Resolución Directoral

N°0024-2025-VIVIENDA-VMCS-PASLC/UO

- Asimismo, el suscrito opina que la Prestación Adicional de Obra N°08 con Deductivo Vinculante N°06 – "SOSTENIMIENTO EN EL TALUD DE LA CISTERNA DE BOMBEO

PROYECTADO CB-01, CORRESPONDIENTES A LA FÓRMULA N° 01 : OBRAS CIVILES”, se origina por causas no previsibles en el expediente técnico y que no son responsabilidad del contratista, debido a que en la etapa de elaboración del expediente técnico se efectuaron los estudios correspondientes para la caracterización del suelo e incluidos en el expediente técnico, tal como se detalla en el informe del especialista de obras civiles de la entidad.

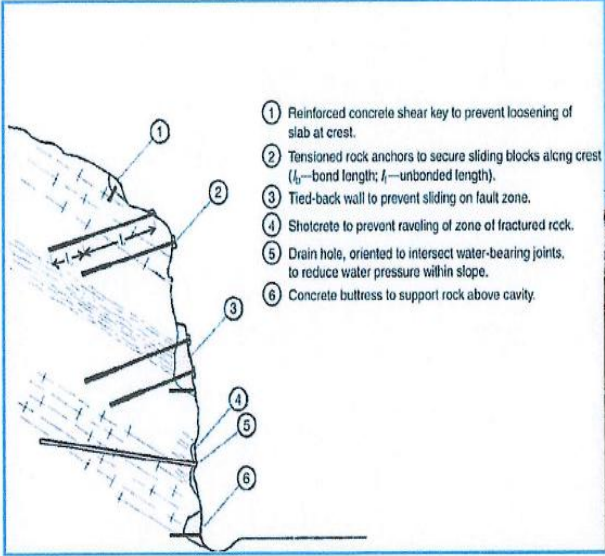
3.6 Asimismo, el informe técnico de la prestación adicional describe la caracterización geológica del lugar con la que justifica la necesidad de la proyección del talud de sostenimiento.

Debido a las características del talud, la geodinámica superficial presenta afloramientos de estructuras expuestas sobre el relieve en estado de degradación por intemperismo, erosión, factores climáticos principalmente cuyas juntas entre estructuras de roca se descomponen, limpian y lavan exponiendo estructuras de bloques con fracturamiento abierto provocando debilitamiento de la masa rocosa y en algunas áreas muy debilitadas que habrá necesidad de realizar a todo el talud **desquinche y saneamiento** de bloques de roca con potencial de rodar o caer sobre la pendiente del talud, ver tabla 48 (Parámetros de Diseño para Instalación de Sostenimiento Talud Cisterna de Bombeo Proyectoada CB – 01).

3.7 De esta forma plantea estabilizar el talud mediante pernos de anclaje y mallas electrosoldadas, tal como se ilustra en la siguiente imagen.

- Perno Helicoidal de 22 mm de diámetro x 1.8 m de longitud: Serán instalados en un patrón de perforación de 2.5 m en la horizontal y 1.5 m en la vertical con una profundidad de 1.8 m y a un ángulo de inclinación de 42° en contra talud; constituye el sostenimiento principal en un área de 316.80 m aproximadamente en el talud, ver plano 18.1.1 y tabla 48 (Parámetros de Diseño para Instalación de Sostenimiento Talud Cisterna de Bombeo Proyectada CB - 01).

- Malla Electrosoldada: Constituye el sostenimiento secundario en un área de 316.80 m aproximadamente instalado conjuntamente con los pernos helicoidales, ver plano 18.1.1 y tabla 48 (Parámetros de Diseño para Instalación de Sostenimiento Talud Cisterna de Bombeo Proyectada CB - 01).

- Perno Sistemático Cota 465.000 al 590.00 (son pernos helicoidales de 22 mm de diámetro): Serán instalados en las estructuras identificadas como cuñas (expuestas), cuyas diaclasas y posición respecto al talud constituyen un riesgo potencial por su debilitamiento por intemperismo y depositación sobre la pendiente del talud con posibilidades futuras de degradarse, liberarse y rodar por la pendiente.
